PROPUESTA DE DICTAMEN TECNICO

INFORME SOBRE LA SOLICITUD SA-V/19-02 REV.0 DE AUTORIZACIÓN DE LA MODIFICACIÓN DE DISEÑO (PCD V-36448), RELATIVA A LA SUSTITUCIÓN DE LOS BASTIDORES BORAFLEX DE LA PISCINA DE COMBUSTIBLE GASTADO (RE-RACKING) Y DE APROBACIÓN DE LAS PROPUESTAS DE CAMBIO PC-V/L1097 AL ESTUDIO DE SEGURIDAD Y PC-312 A LAS ESPECIFICACIONES TÉCNICAS DE FUNCIONAMIENTO ASOCIADAS A LA MODIFICACIÓN, DE CN VANDELLÓS II

1.2 Asunto

Figura 9. Geometría del fondo de la PCG y posición de las tres patas más desfavorables (rodeadas en rojo)

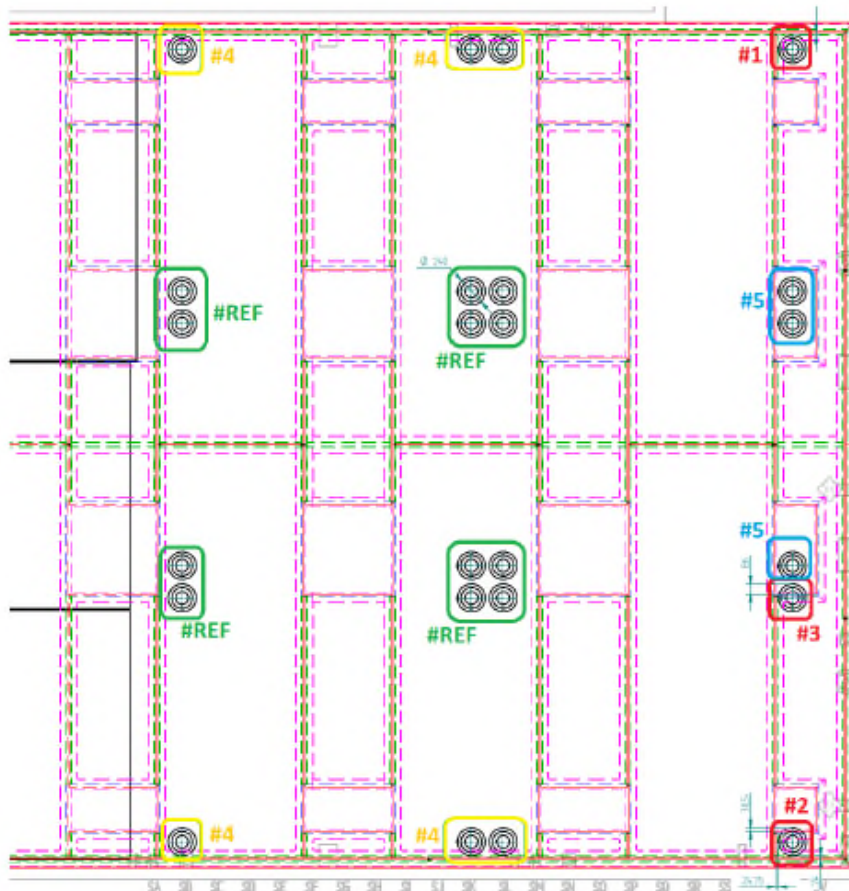
Existen varias posiciones de las patas de los racks susceptibles de ser las más críticas. La transmisión de la presión ejercida por la pata se reparte en una relación de 1:2 a través de las placas y perfiles que conforman el suelo transmitiéndose finalmente hacia el hormigón. El titular ha realizado el cálculo de la superficie a compresión asociado a las diferentes posiciones críticas de las patas.

IMES considera que la fórmula empleada para la obtención del límite de cálculo del hormigón es coincidente con lo establecido en ACI 349-01, por lo que es aceptable.
